柏崎刈羽原子力発電所における
標準応答スペクトルに基づく評価について

2021年9月22日
東京電力ホールディングス株式会社

前回会合（2021年7月9日 第4回会合）におけるコメント

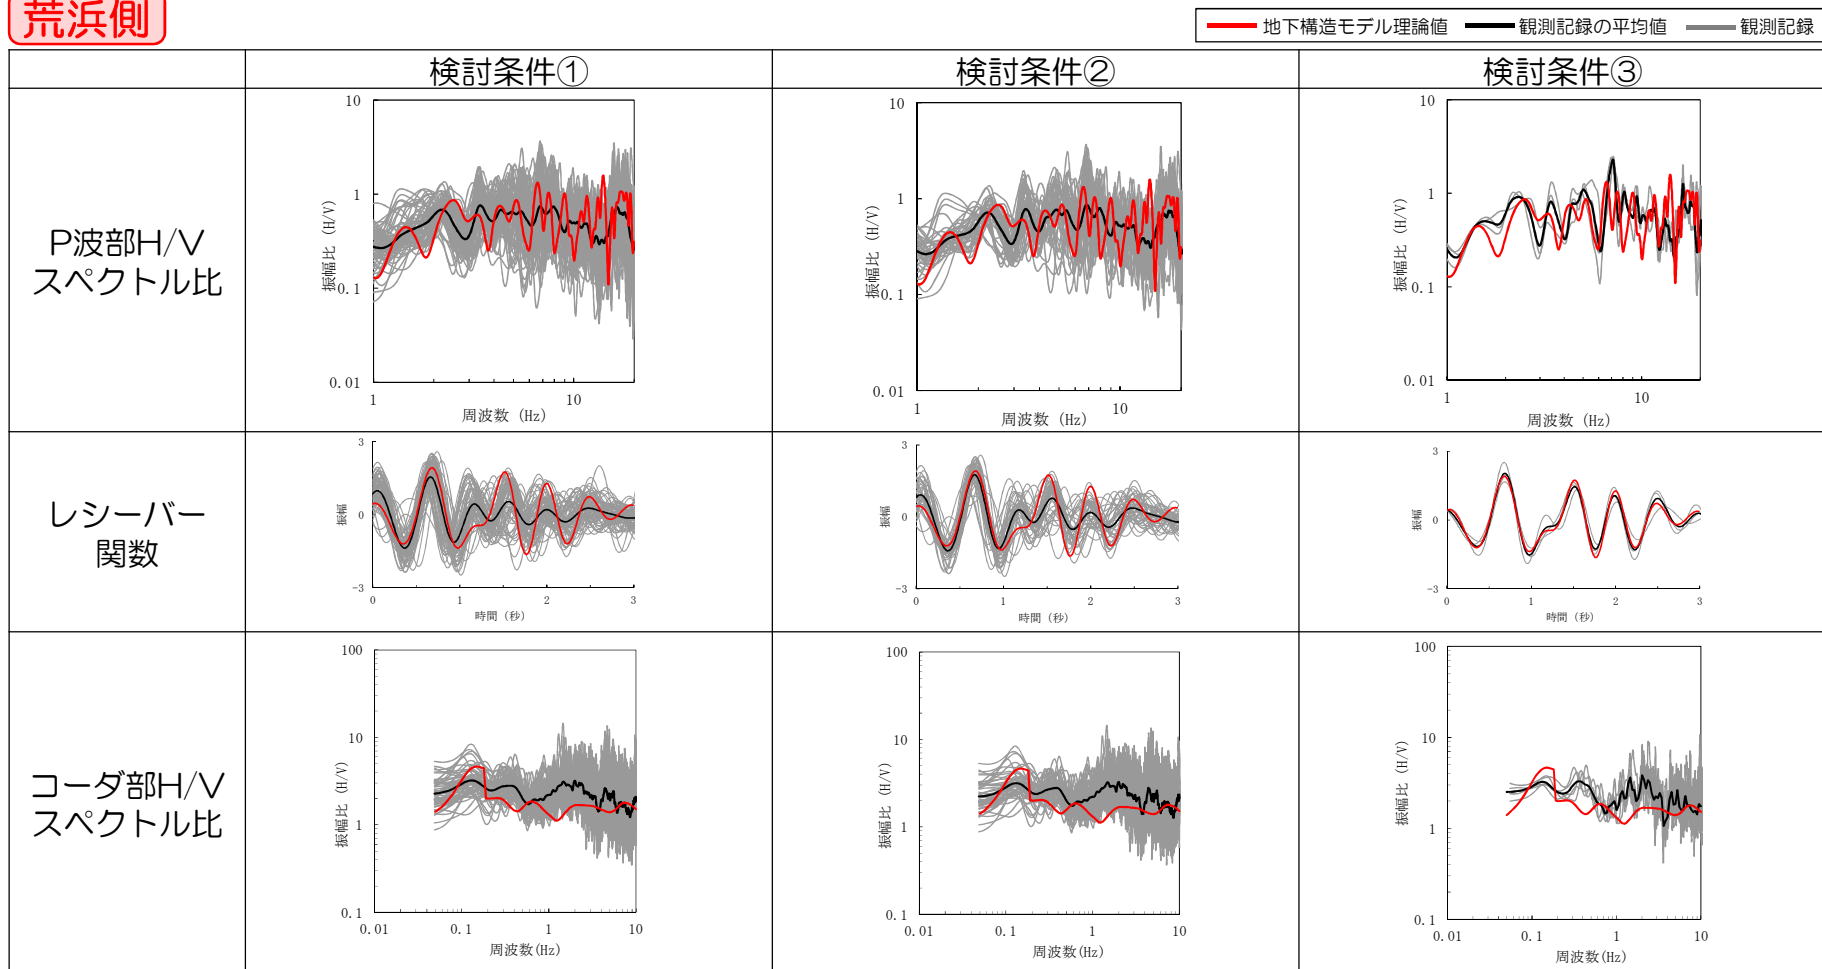
コメント
No.1

- 地下構造モデルの逆解析のターゲットに用いる観測記録は、SGFモデルからの検討の連続性も考慮し、SGFモデルと同様に中越地震の余震域で発生した地震を用いて手法を適用する上で適切な条件から選定。
- ターゲットに用いた観測記録の代表性を確認するために、敷地で得られた多くの観測記録について、P波部H/Vスペクトル比、レシーバー関数及びコーダ部H/Vスペクトル比を評価し比較。

荒浜側

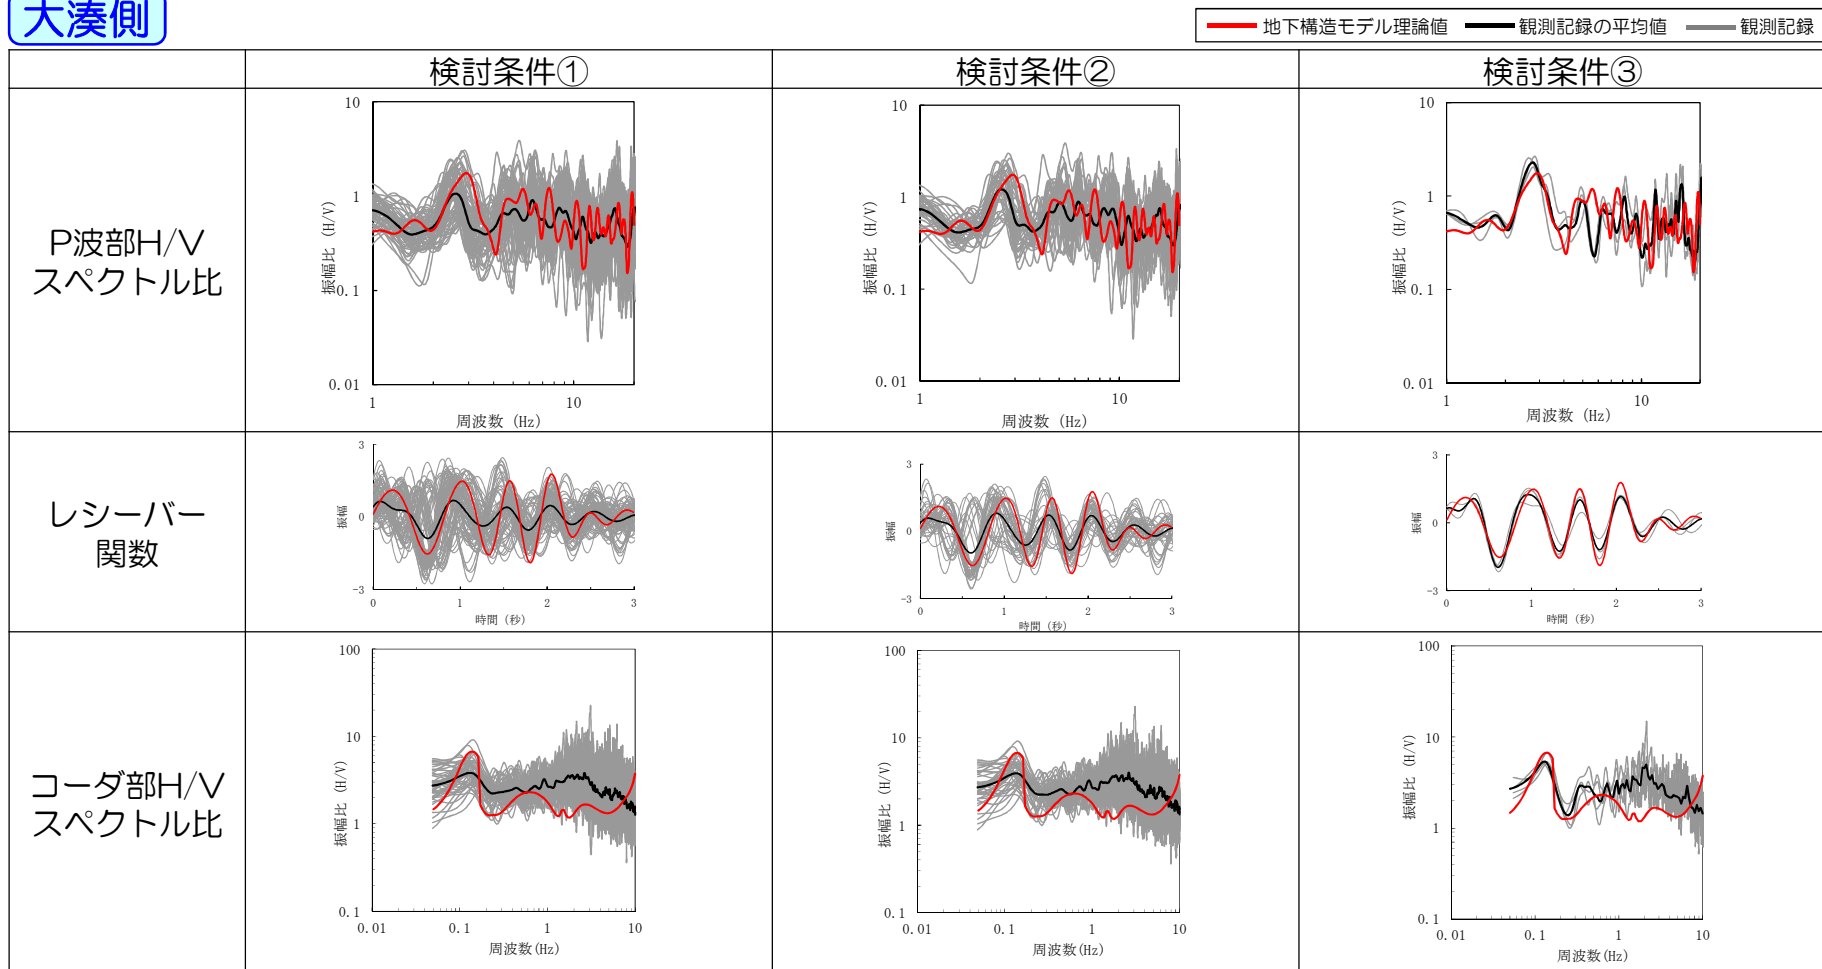
コメント
No.1

- 各検討条件における観測記録の平均値の特徴に大きな違いはなく、地下構造モデルの逆解析のターゲットとして選定した地震は、敷地の観測記録の全体的な傾向と整合したものであることを確認。
- 同定した地下構造モデルの理論値は、各検討条件における観測記録の平均値のピーク等の特徴を捉えたものとなっており、観測記録の全体的な傾向を反映した逆解析が適切に実施できていることを確認。

伝達関数の比較

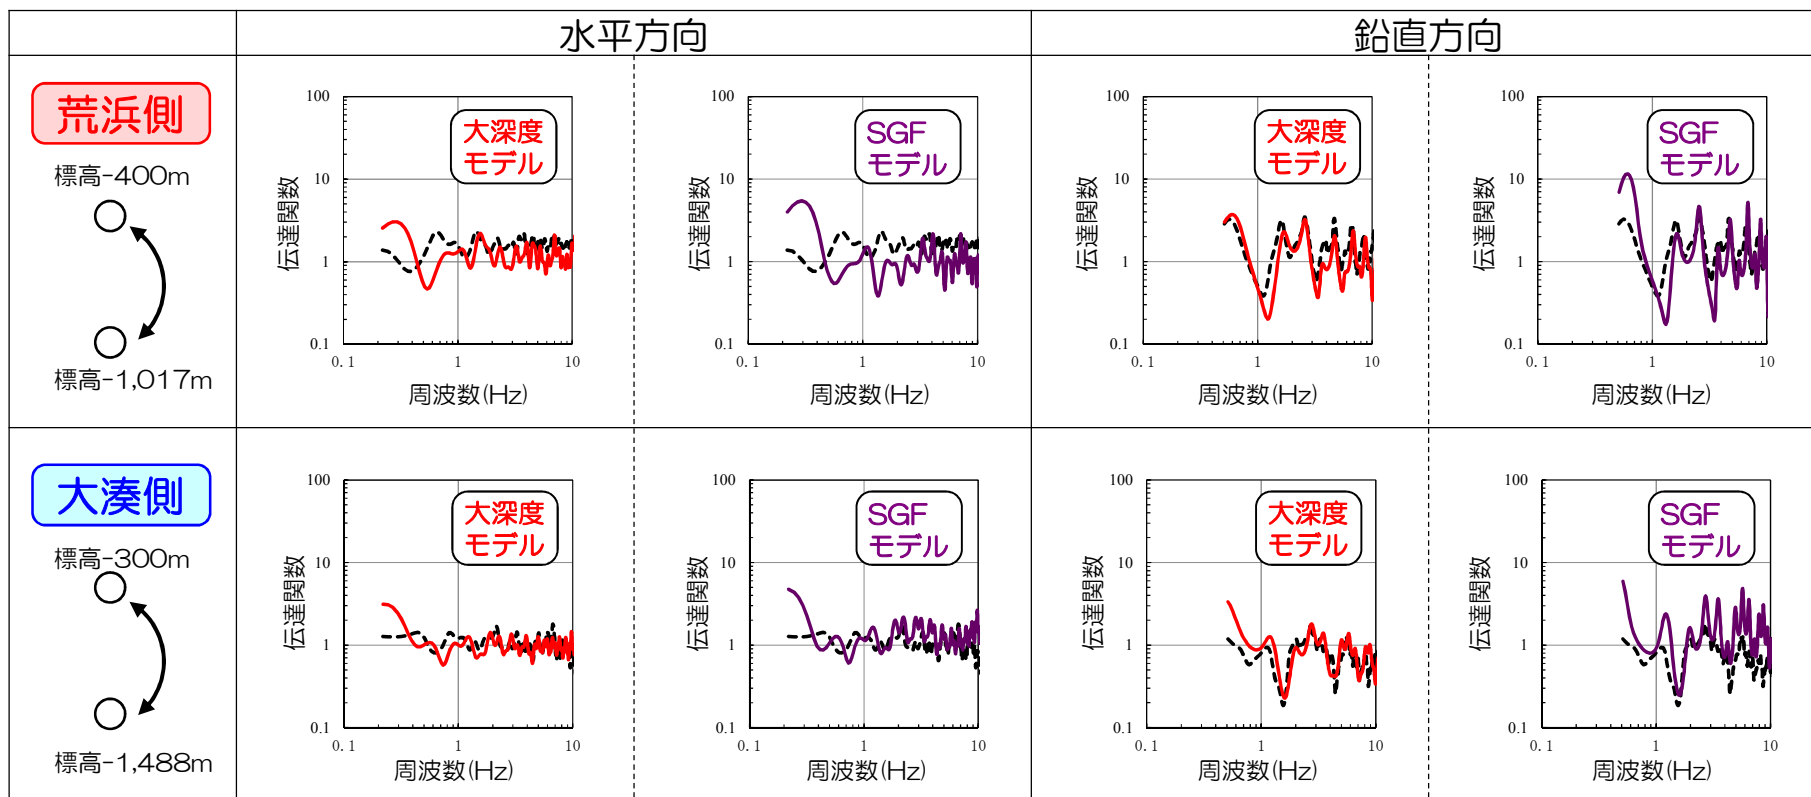
コメント
No.2

■ 大深度モデルの理論伝達関数は、SGFモデルよりも観測記録の伝達関数と整合していることを確認。

4.4.2 大深度地震観測記録による検証 ③伝達関数のばらつき

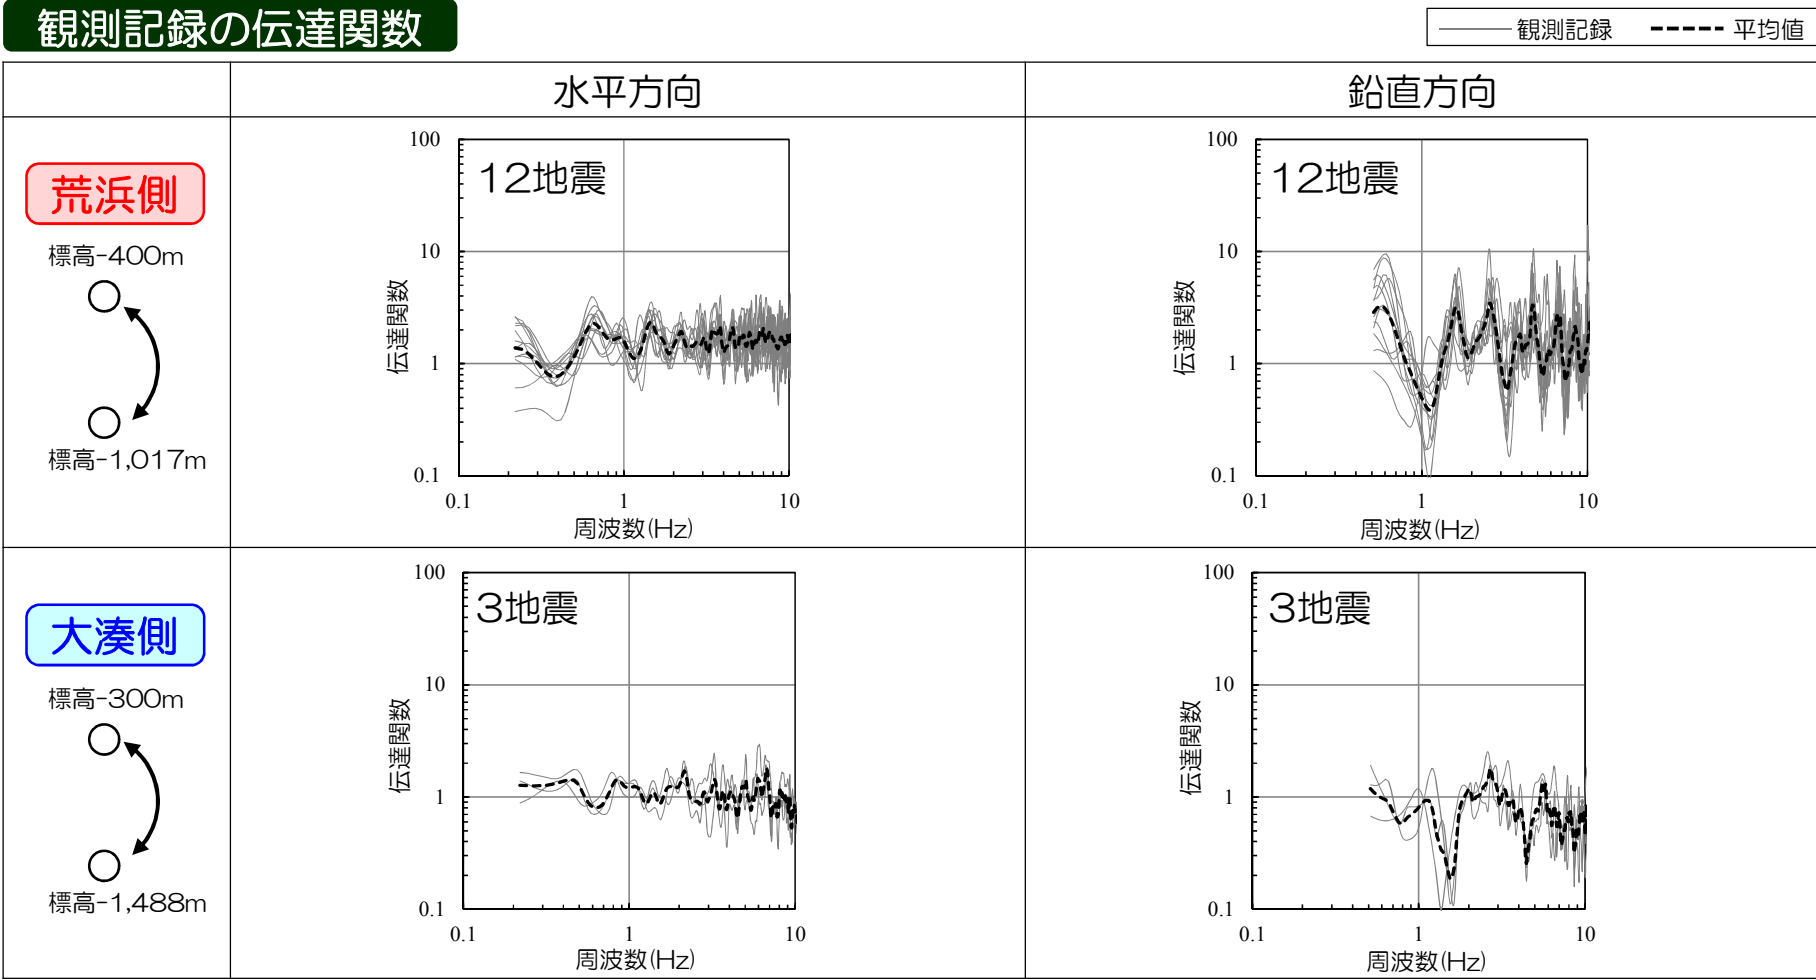
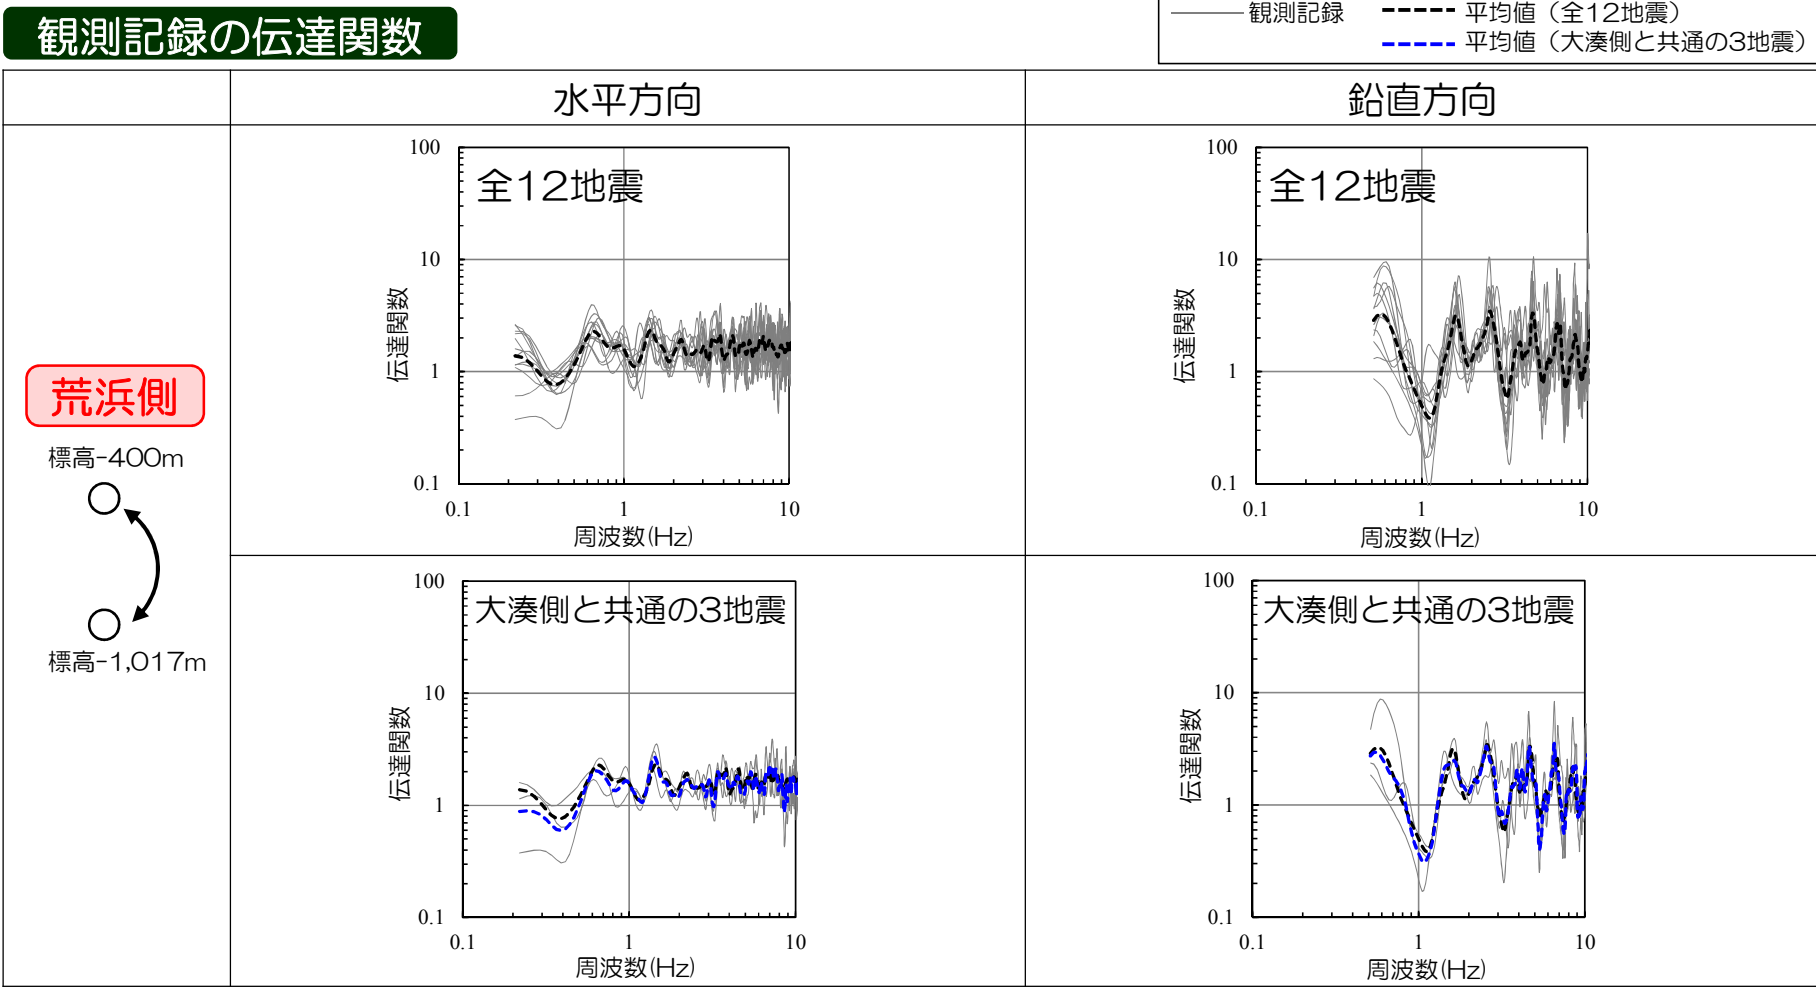
コメント
No.2

■ 観測記録の伝達関数は、各地震で有意なばらつきはなく、安定していることを確認。

浅部までの伝達関数の比較

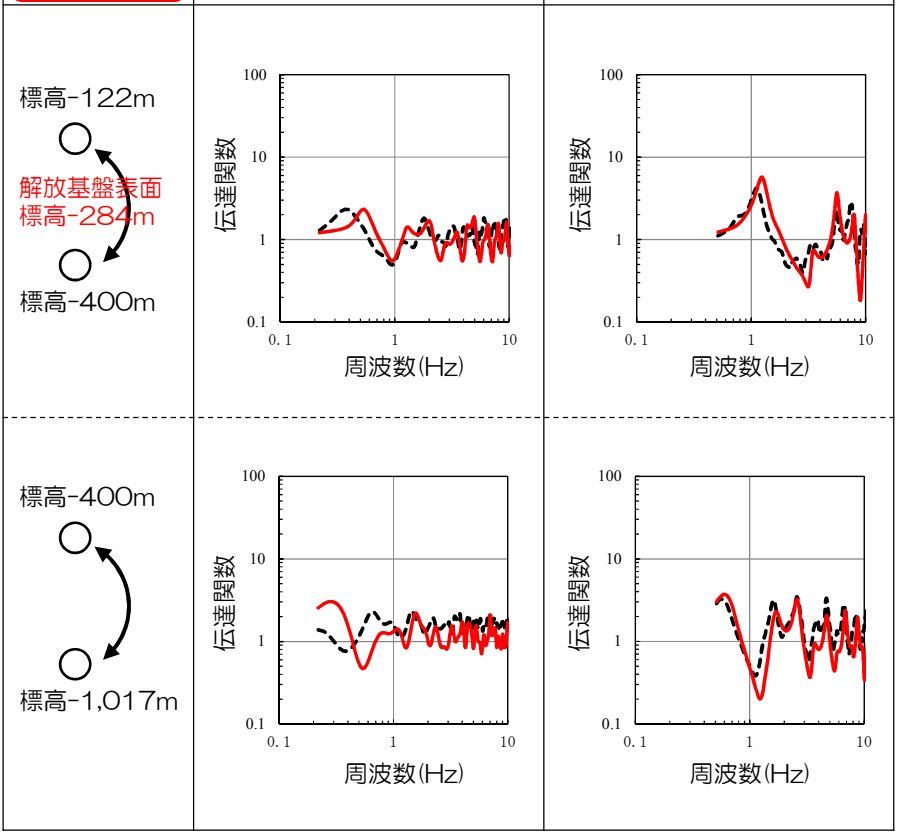
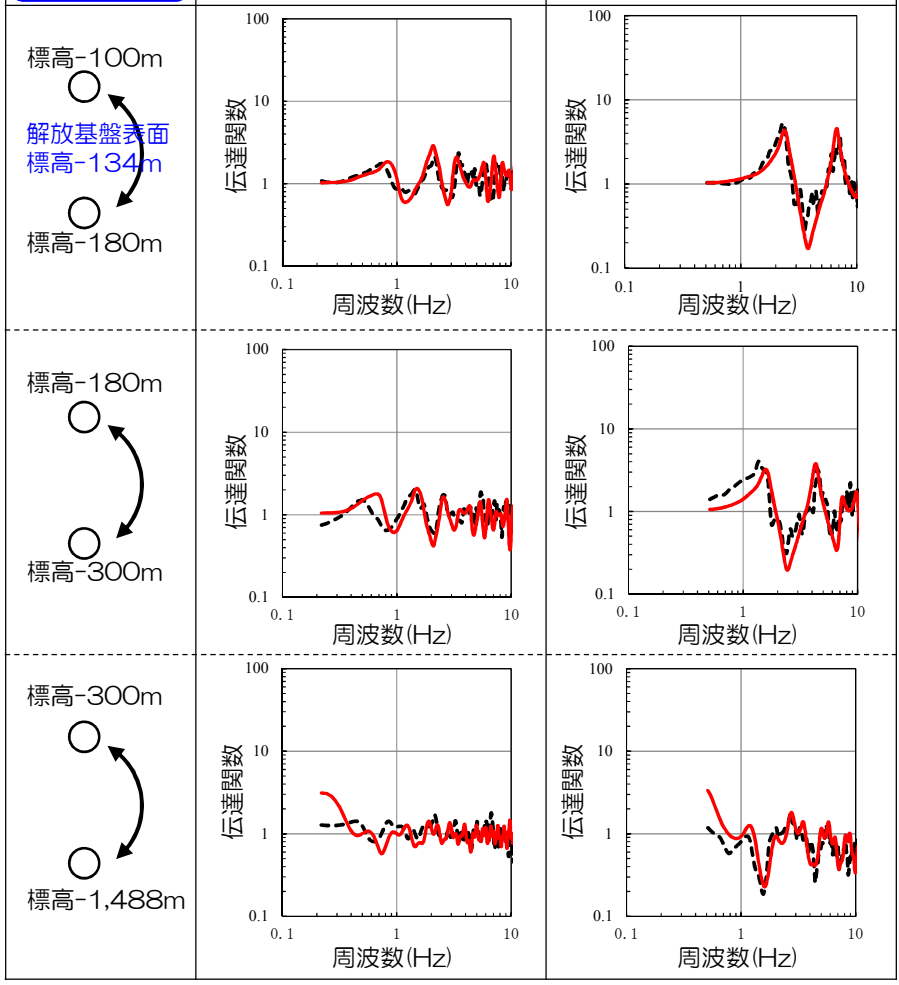
コメント
No.3

■ 解放基盤表面を含む浅部まで、観測記録の伝達関数と整合していることを確認。

①2004年新潟県中越地震

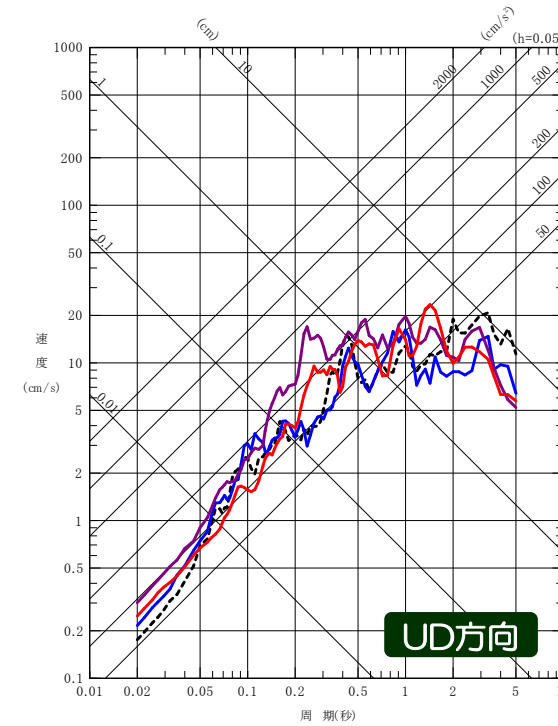
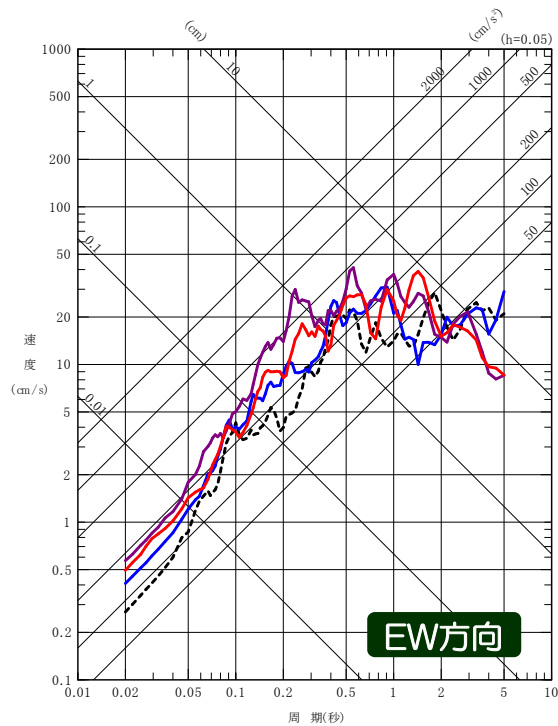
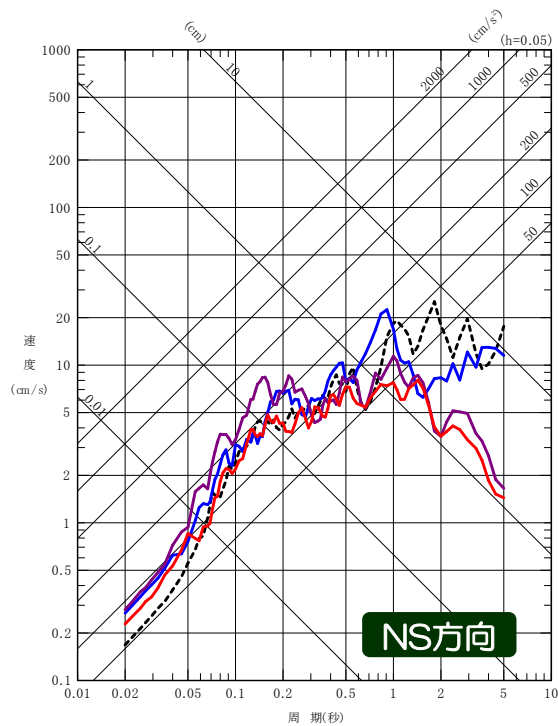
コメント
No.3,4,5

- 大深度モデルを用いた統計的グリーン関数法による評価結果は、観測記録及び経験的グリーン関数法による評価結果とおおむね同程度の地震動レベルとなることを確認。
- 大深度モデルを用いた場合でも基準地震動の評価に用いた経験的グリーン関数法の妥当性を確認できること、また、大深度モデルの大深度地震観測点より深部が適切にモデル化できていることを確認。
- 大深度モデルとSGFモデルによる評価結果を比較すると、短周期側ではSGFモデルの方が大深度モデルをやや上回る地震動レベル、長周期側では両者は同程度の地震動レベルとなることを確認。
